SERVICE INFO – INA 0098

Ersättning av spännrulle och vibrationsdämpare

Tillverkare:	Audi, Seat, Škoda
Modeller:	
Audi:	A4, A6
Seat:	Exeo
Škoda:	Superb
Motorkod:	AWT, ALT, AVJ, AMB, BFB, BEX, BKB, CFMA
Art-nr.:	531 0531 20 (tidigare) 533 0028 20 (tidigare) 531 0840 10 (nuvarande) 532 0601 10 (nuvarande)

Bild 1: Hittillsvarande utförande, till vänster vibrationsdämpare 533 0028 20, till höger spännrulle 531 0531 20

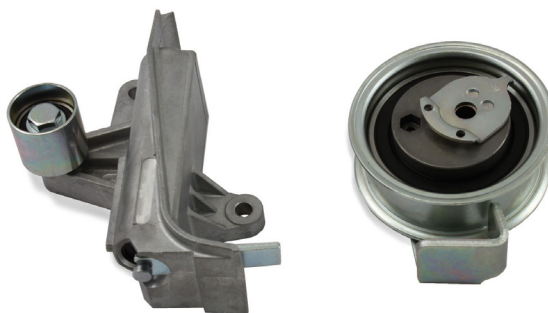
Hos ovannämnda fordon har vibrationsdämpare 533 0028 20 (bild 1, till vänster) och spännrulle 531 0531 20 (bild 1, till höger) ersatts av avlänkingsrulle med hållare 532 0601 10 (bild 2, till vänster) och spännrulle 531 0840 10 (bild 2 till höger).

De nya komponenterna skiljer sig utseende- och funktionsmässigt från de tidigare.

Hos det tidigare utförandet säkerställs vibrationsdämpning genom spännrullen, men också genom remspänningen. Den nya avlänkingsrullen med hållare 532 0601 10 har endast som uppgift att styra remmen. Remspänning och dämpning säkerställs uteslutande genom spännrullen 531 0840 10.

Blandning av komponenter är förbjudet!

Hos båda utförandena är de enskilda delarna konstruktions-mässigt anpassade till varandra och korrekt remspänning säkerställs endast genom en korrekt kombination.
